NÄSISAAREN BULEVARDI

**TAMPEREEN KAUPUNKI**  
RAITIOTIEN KEHITYSOHJELMA

NÄSISAAREN BULEVARDI 20819 VÄLILLÄ PÖLKKYLÄNNIEMI – ENOVIISTINPUISTO		Ylan päätös: 12.5.2020 Suunnittelupäällikön päätös: §
Muutos	A/25.4.2022	
Tark.	M.Kielo	
Hyv.	E.Lintula	
Pvm.	30.4.2020	
Korvaa piir.n:o		
Ark.n:o

SANTALAHTI, HIEDANRANTA KATUSUUNNITELMA PITUUSLEIKKAUS 1:1000/1:100 PLV 3410–4000	Piirt.	K.Kerminen	Piir.n:o 1.20/20819/5
	Suunn.	K.Lång	
	Tark.	M.Kytölä

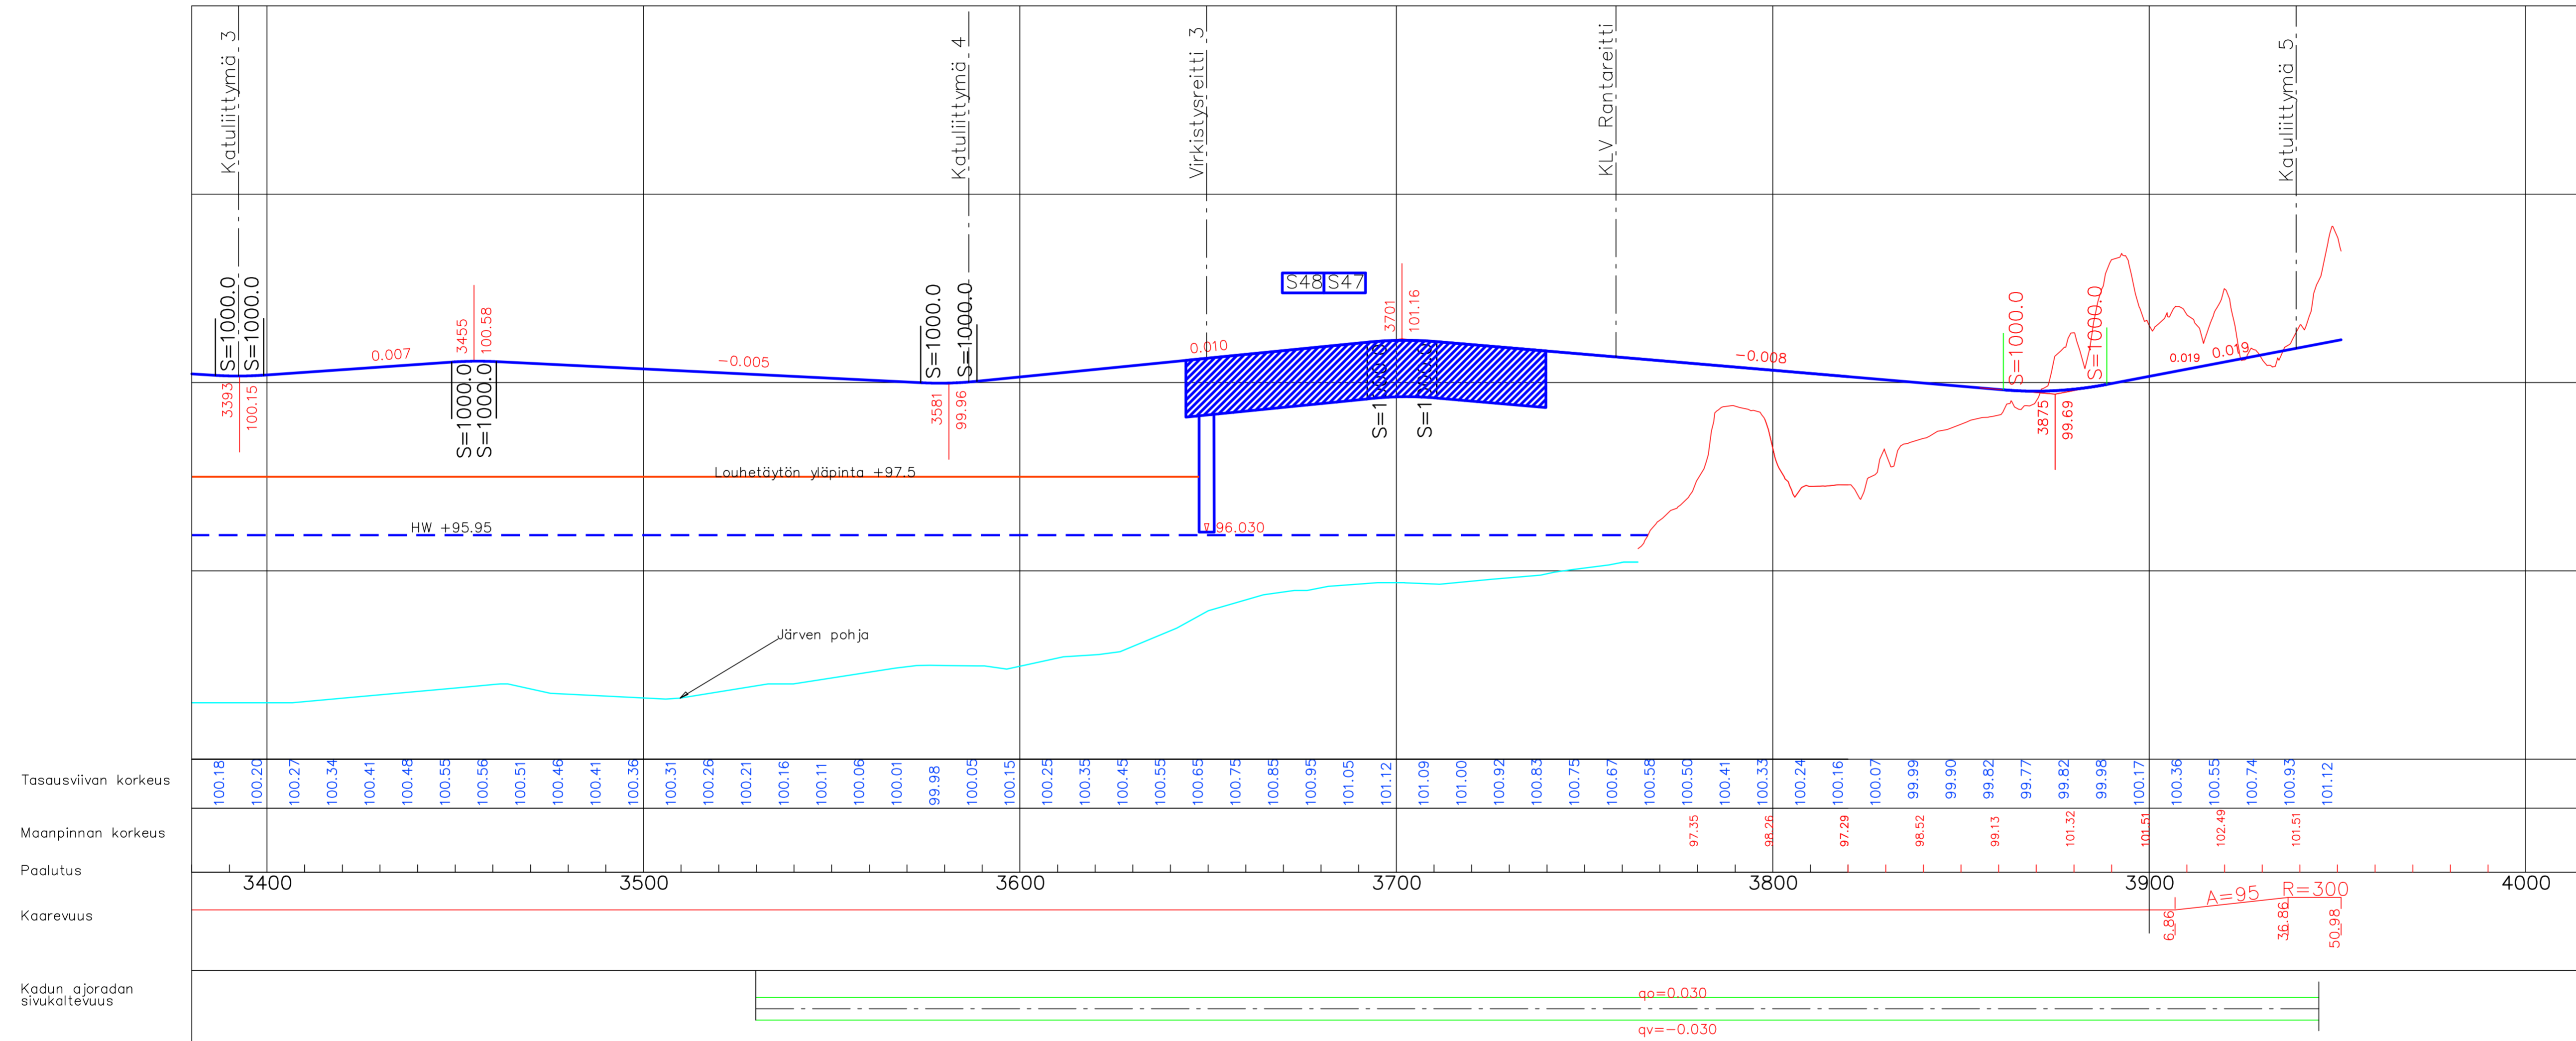
A	Viherrata vaihdettu sepeliradaksi, pensaat vaihdettu perennaksi, kourukivilaatta muutettu kivituhkapientareeksi, saaren itäpäähän on lisätty tukimuuri. Tasausta päivitetty.	K. Lång	25.4.2022
---	--	---------	-----------
